Kommunale Richtplanung

BERICHT ZU DEN EINWENDUNGEN

Von der Gemeindeversammlung festgesetzt am 9. Dezember 2021

Einwendung 4

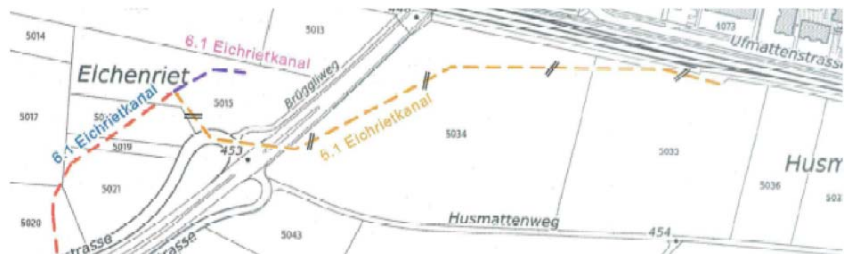
Der Eichrietkanal im Bereich Husmatten-Zürichstrasse (südlich Bahndamm bis zum Eichenriet, Parz. 5015) sei auf der Plankarte nicht als Gewässer eingedolt darzustellen, da das AWEL die Gemeinde Bassersdorf mit Schreiben vom 14. Mai 2020 über die geplante Teilaufhebung des öffentlichen Oberflächengewässers Eichrietkanal informiert hat.

Es ist anzumerken, dass es sich bei den dargestellten Gewässern nur um einen Informationsinhalt und keine Festlegungen handelt.

Die Verfügung betreffend Eichrietkanal ist am 19. Mai 2021 eingegangen, die Rekursfrist ist Mitte Juni abgelaufen. Das eingedolte Gewässer wird entsprechend der Verfügung dargestellt, auch wenn die neue Situation noch nicht im kantonalen GIS nachgeführt ist. Gleiches gilt für den Langetholzbach.

Ausschnitt Siedlungsplan

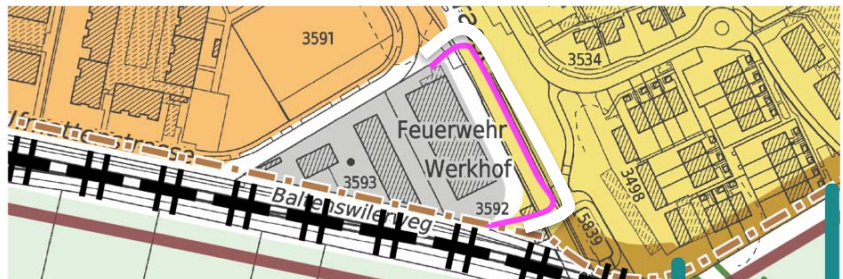
Das Gebiet, welches durch die Aufhebung der Kantonsstrasse im Raum Ufmatte frei werde, sei neu als Zone für öffentliche Bauten zu deklarieren, da eine Erweiterung des Werkhofs, der Feuerwehr und der Sammelstelle zeitnah auf die Gemeinde zukämen.

In der Richtplanung werden keine Zonen ausgeschieden. Dies ist Sache der nachfolgenden Nutzungsplanung. Im Richtplan wird das Gebiet mit hohem Anteil öffentlicher Bauten dargestellt. Ausserdem besteht eine Festlegung im Plan der öffentlichen Bauten. Der Werkhof benötigt keine zusätzlichen Bauten. Die Feuerwehr hat nach heutigem Kenntnisstand Bedarf nach Aussenflächen (Umschlagsflächen, Waschplatz usw.).

Das Gebiet mit hohem Anteil öffentliche Bauten wird im Siedlungsplan um die Strasse erweitert. Gleichzeitig wird der Bedarf im Plan der öffentlichen Bauten im Text erwähnt. Eine Anpassung im Plan der öffentlichen Bauten ist nicht erforderlich.

Einwendung 50

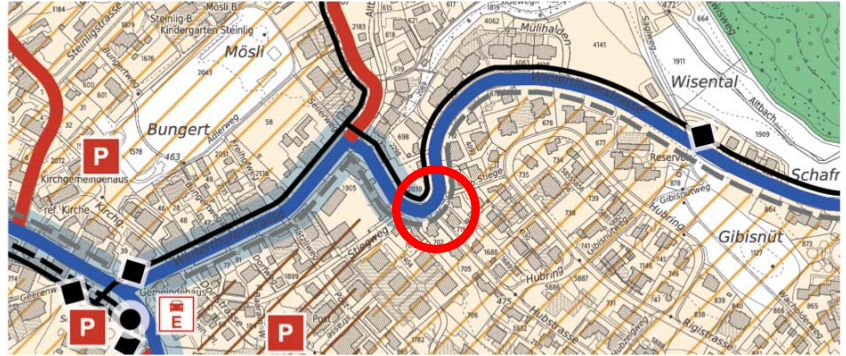
Es sei eine neue Bushaltestelle an der Winterthurerstrasse auf Höhe Hubstrasse vorzusehen.

Mit dem Strasseninspektorat und den Verkehrsbetrieben Glattal VBG wurde eine solche Möglichkeit schon einmal geprüft, damals mit Lage auf Höhe Birchwilerstrasse, aber aus Platz- und Fahrplangründen verworfen.

Buslinien und Fahrplan müssen im Rahmen des Fahrplanverfahrens festgelegt werden. Im Plan wird jedoch im Sinne einer Absicht als Informationsinhalt eine Haltestelle als „zu prüfen“ eingetragen.

Einwendung 11

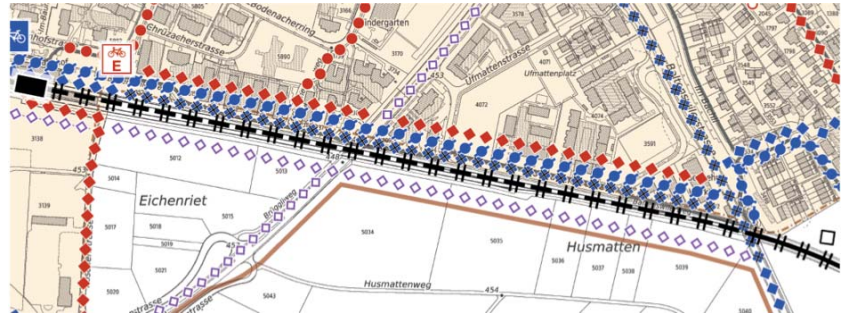
Auf dem Baltenswilerweg/Ufmattenstrasse zwischen der Zürichstrasse und der Baltenswilerstrasse sei der übergeordnet festgelegte Radweg in der Karte als "zur Aufhebung vorgesehen" darzustellen und diese Verbindungen seien als geplanter, kommunaler Radweg aufzunehmen.

Im kommunalen Richtplan sind der übergeordnet festgelegte Radweg entlang der Baltenswilerstrasse in der Karte bereits als "zur Aufhebung vorgesehen" bezeichnet und ein kommunaler Radweg vorgesehen. Da die übergeordnete Radwegverbindung als bestehend gilt und die Infrastruktur besteht, wurde auch die kommunale Festlegung als bestehend deklariert.

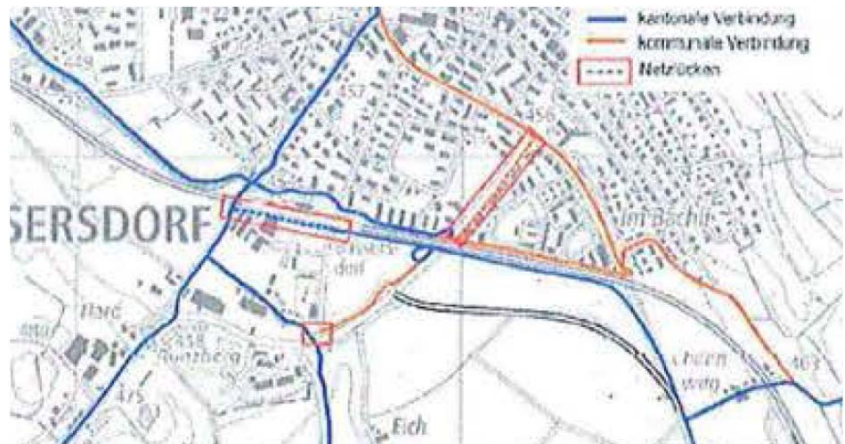
Die übergeordnet festgelegte Radwegverbindung entlang der Baltenswilerstrasse sei in der Karte als "zur Aufhebung vorgesehen" darzustellen und diese Verbindung sei als geplanter kommunaler Radweg aufzunehmen.

Die übergeordnete Radwegverbindung entlang der Baltenswilerstrasse ist ab der Zürichstrasse bereits als "zur Aufhebung vorgesehen" eingetragen.

Die künftigen Verbindungen werden entsprechend den Abmachungen mit dem Amt für Mobilität aufgenommen. Wo heute ein regionaler Radweg als bestehend eingetragen ist, welcher künftig als kommunaler festgelegt werden soll, wird der kommunale ebenfalls als bestehend festgelegt.

Ausschnitt aus dem Verkehrsplan II mit
ungefährer Fusswegführung

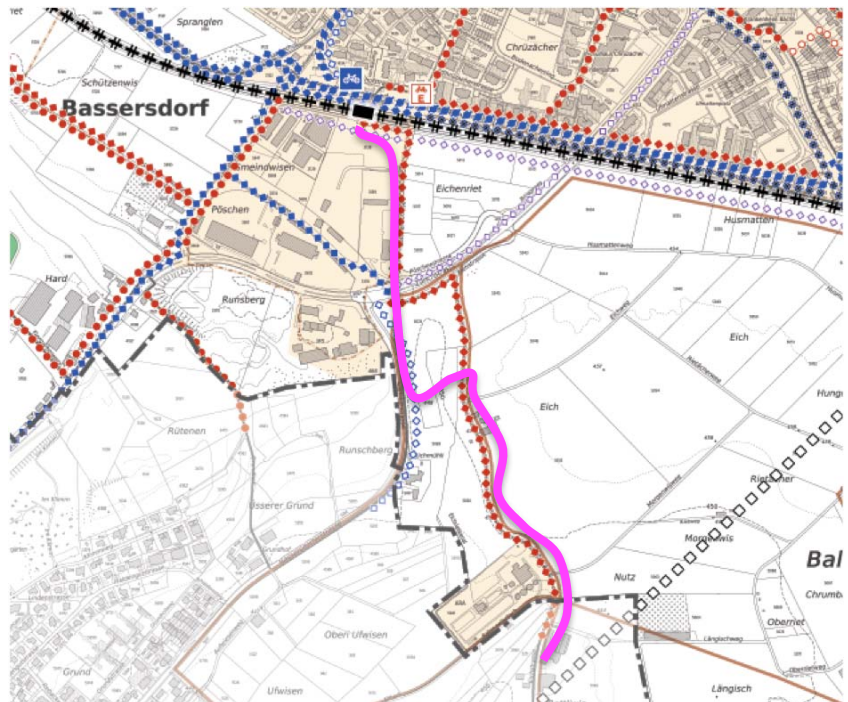
Im Gebiet Eichenriet / Pöschchen seien zusätzliche Fusswegverbindungen im Richtplan einzutragen. So sei entweder eine weitere Verbindung z.B. durch den Bahnhof oder entlang der Zürichstrasse oder eine Verbindung von der Bahnunterführung Hardstrasse ins Gebiet Eichenriet / Pöschchen festzulegen.

In der aktuellen Fassung des kommunalen Richtplanes ist nur eine Fusswegverbindung entlang der Hardstrasse vorgesehen.

Eine Ergänzung zugunsten eines dichtereren Fusswegnetzes wird ebenfalls als sinnvoll erachtet. Aus diesem Grund wird entlang der Pöschenstrasse eine zusätzliche geplante Fusswegverbindung eingezeichnet, welche ans künftige Fusswegnetz Eich anschliessen und entlang der neu verlegten Eichstrasse Richtung Brütisellen führen würde.

Empfehlung 4

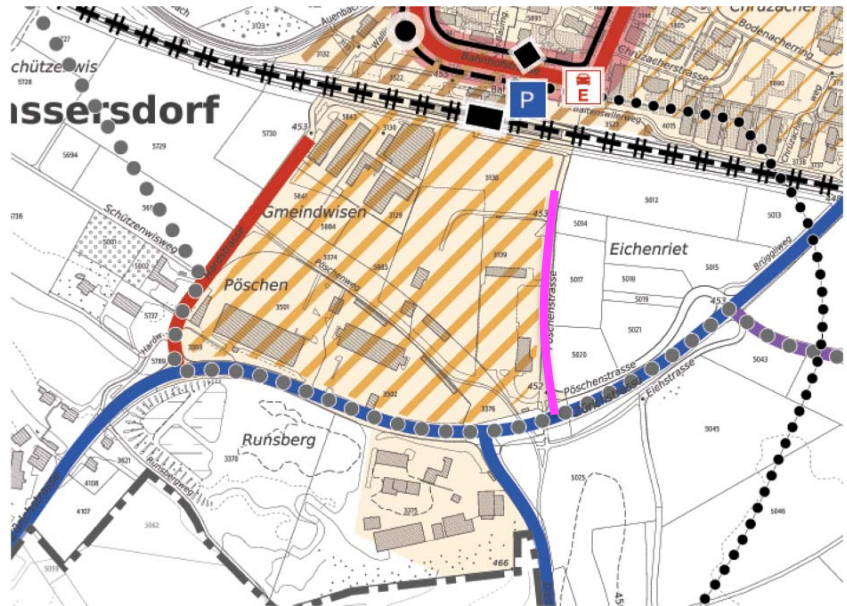
Es werde empfohlen, die Pöschenstrasse südlich des Bahnhofs als Sammelstrasse in die Karte aufzunehmen.
